神鋼電機株式会社殿キャリトラ用 LMC に変更比較リスト 1999・9・9

(右側枠が LMC に変更した場合の部品と価格です)

【LMCに変更比較リスト補足説明】

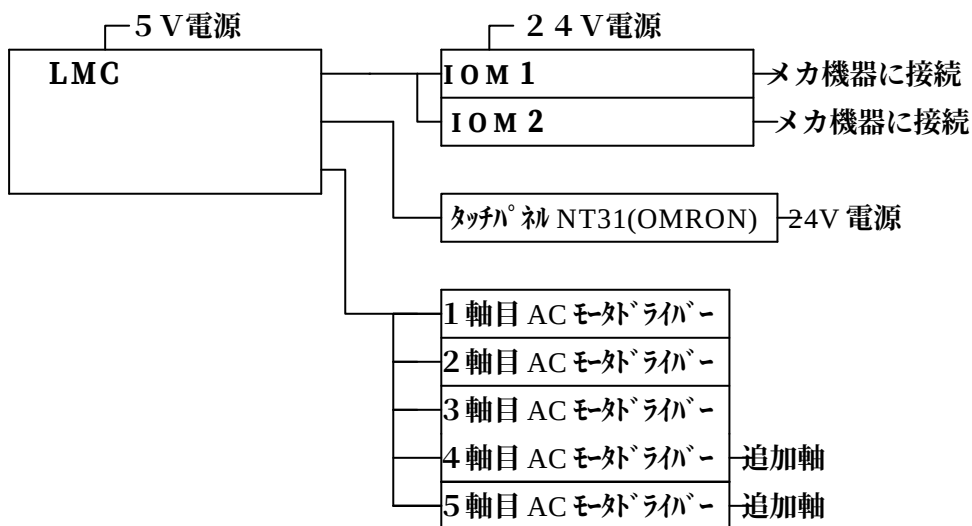
- 1・LMCに変更した場合は OMRON-PC は全て不要になります。
- 2・Fics と PC間のインターフェース IOM は不要となり配線工数の短縮となります。
- 3・Fics—PGM はラダー図に変更が必要です。
- 4・パルスモータは AC サーボモータに変更してください。
(モータ制御用命令が追加されています。)

5・トールでの操作性が良くなり部品代が安く仕上がります。
